Vyjádření k žádosti o zrušení/přemístění geodetického bodu

na základě Vaší žádosti Vám zasílám vyjádření ke zrušení nivelačního bodu IV. řádu Jk03-18, který se nachází na pozemku parcelní číslo 64 v katastrálním území Lípa u Havlíčkova Brodu. Samotný nivelační bod je umístěn na budově čp. 65.

Příloha číslo 1 – ukázka měření při zateplení

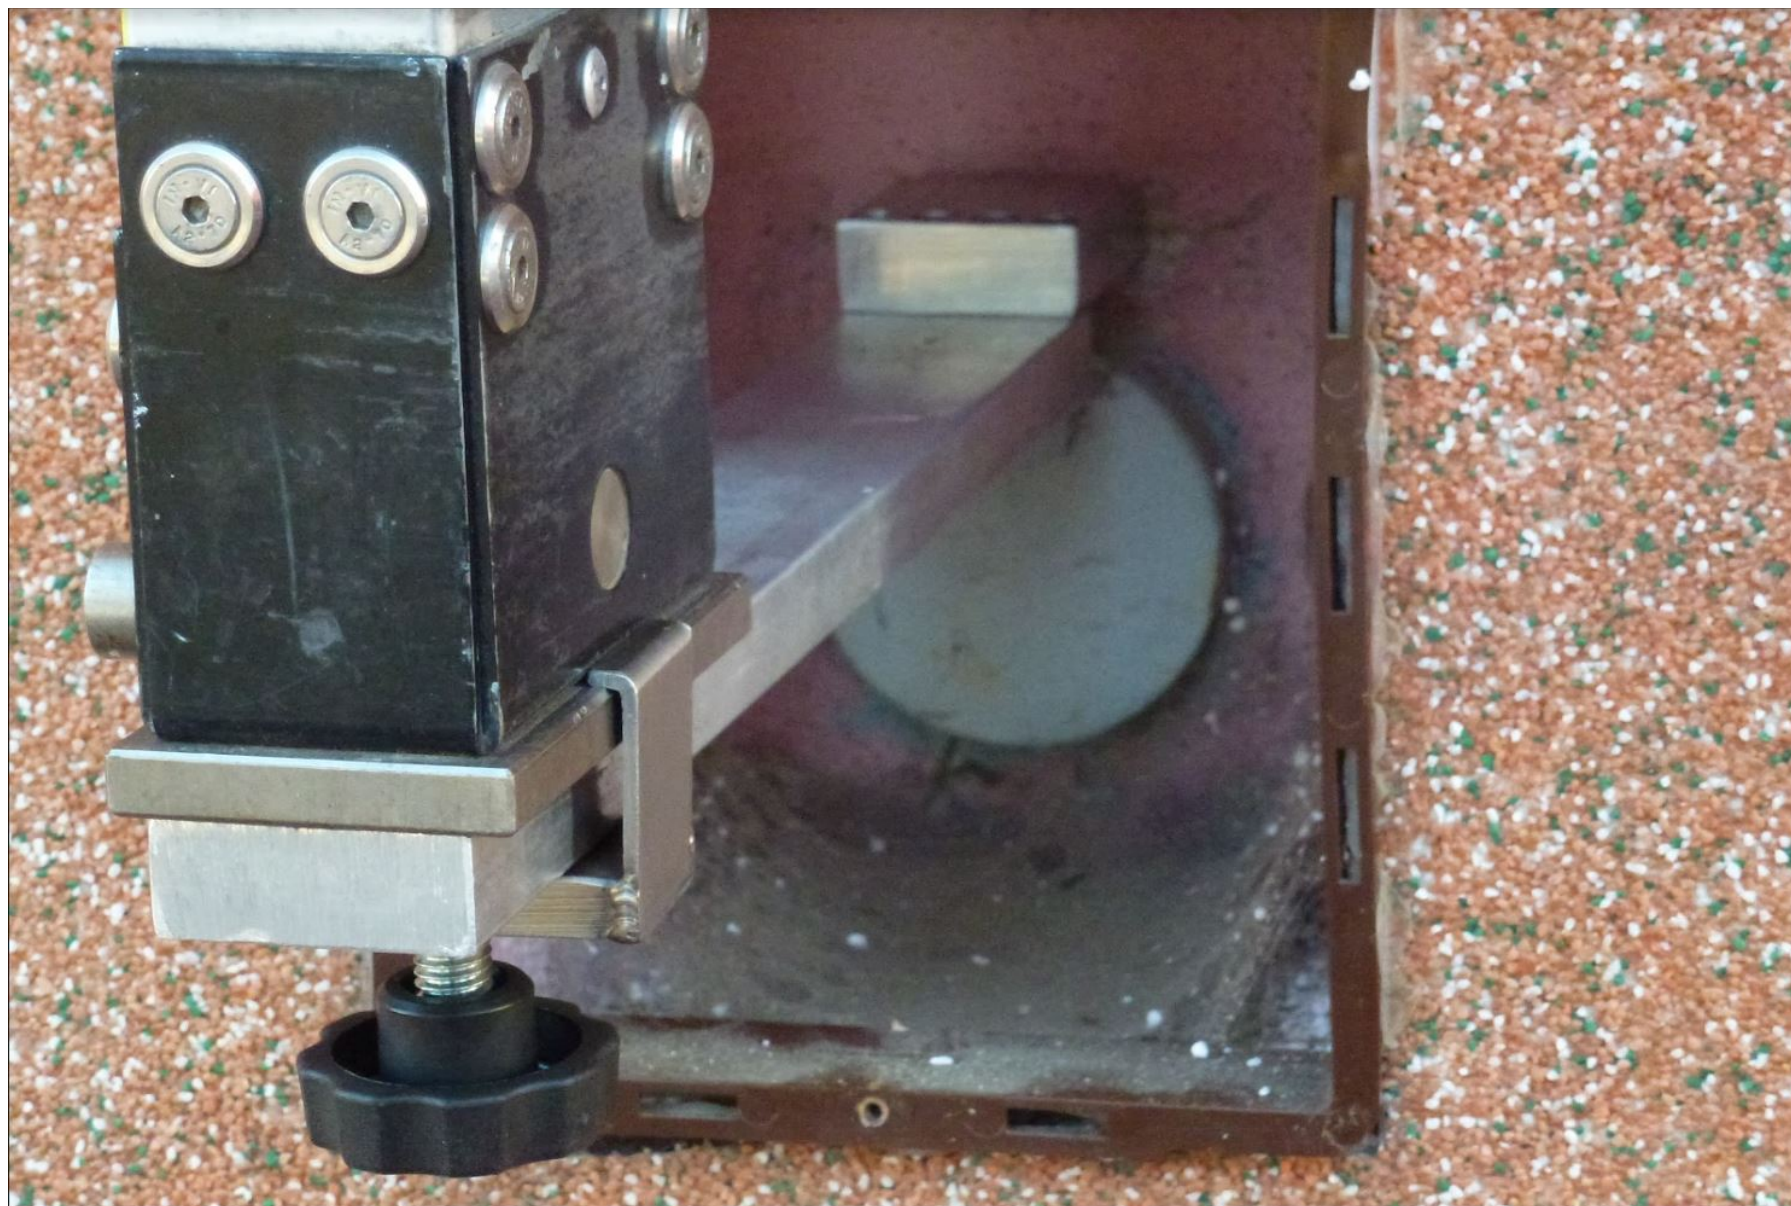
Řešení spočívá ve zhotovení otvoru (výřezu) v obložení nad značkou tak, aby nad vrchlíkem značky zůstal v šíři jejího průměru (cca 7,5 cm) volný prostor o výšce 7 cm. Toto je nejmenší rozměr, nezbytný pro zasunutí prodloužené patky latě (viz příloha číslo 1 – ukázka měření při zateplení). Ostatní vzdálenosti od značky (boční a spodní) se řídí velikostí případného odnímatelného krytu nebo plastového rámečku s dvířky, kterým byste vzniklý výřez v obložení zaslepili, tak aby byly po jejich otevření zachovány uvedené rozměry. Otvor v zateplení je možné ponechat i volný. Pokud máte na domě výstražnou tabulku, umístěnou nad vlastní značkou ve výšce očí (Státní nivelace, poškození se trestá) její zachování není nezbytné – tabulku můžete odstranit. Důležité je zachování

vlastní značky, jak je výše popsáno. Při realizaci výřezu je třeba pracovat opatrně, aby nedošlo k uvolnění značky z okolního zdiva, kde musí zůstat pevně ukotvena.

Příloha číslo 2 – nivelační značka zateplení vzor

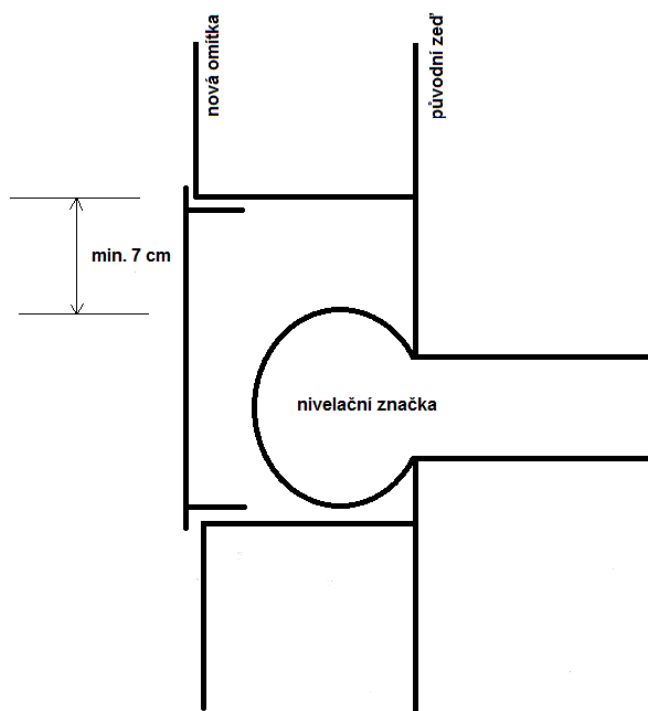
Názornou ukázkou řešení naleznete v příloze dopisu (viz příloha číslo 2 – nivelační značka zateplení vzor a příloha číslo 3 – realizace přístupnosti nivelační značky při zateplení domu).
